RESOLUCIÓN No. 2560

"POR MEDIO DE LA CUAL SE OTORGA PERMISO DE OCUPACIÓN DE CAUCE AL MUNICIPIO DE CERRO DE SAN ANTONIO, PARA LA CONSTRUCCIÓN DE OBRAS EN EL CAÑO DE CERRO DE SAN ANTONIO PARA LA REDUCCIÓN Y CONTROL DE INUNDACIONES, COMO ESTRATEGIA DE MITIGACIÓN DEL RIESGO EN LA CABECERA MUNICIPAL DE CERRO DE SAN ANTONIO, DEPARTAMENTO DEL MAGDALENA."

Que en cumplimiento de lo ordenado por la providencia de iniciación de trámite, se realizó visita de inspección y evaluación a los documentos aportados con la solicitud, derivándose el respectivo informe técnico que hace parte integral de la presente providencia, en los siguientes términos:

Ilustración 3. Estructura Compuertas Vista en Planta

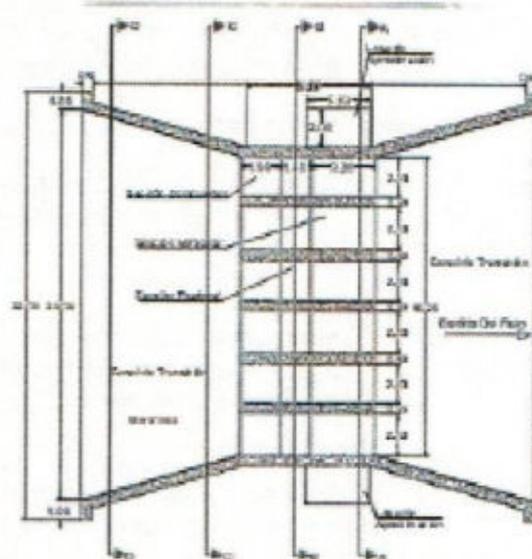
En el informe se presentan los cálculos realizados, para este tipo de estructura siguiendo las normas mencionadas a continuación:

Norma Colombiana de Diseño de Puentes - CCP14- la cual se empleará para el cálculo de las Losas de Aproximación.

Reglamento Colombiano de Construcción Sismorresistente NSR 2010, la cual se empleará para el cálculo de las estructuras de soporte de canales.

El diseñador incluye una serie de recomendaciones que se presentan a continuación:

Es importante realizar un replanteo antes de iniciar la construcción de las estructuras.

Se debe respetar la resistencia de los materiales (concreto y acero), para ellos se deben hacer los respectivos ensayos de resistencia de los elementos con el fin de garantizar el comportamiento estructural para el cual fueron diseñados.

Se deben respetar el dimensionamiento de los elementos estructurales, (espesor, longitud), así como el espaciamiento y diámetro del acero para garantizar la funcionalidad estructural.

1. Previo al inicio de la construcción de las compuertas debe entregar a CORPAMAG la revisión del componente hidráulico, incluyendo como condición de contorno del caño de Cerro de Sana Antonio las variaciones de niveles de la cienga. Incluir además los cambios que esta revisión, genere en los demás componentes del proyecto.
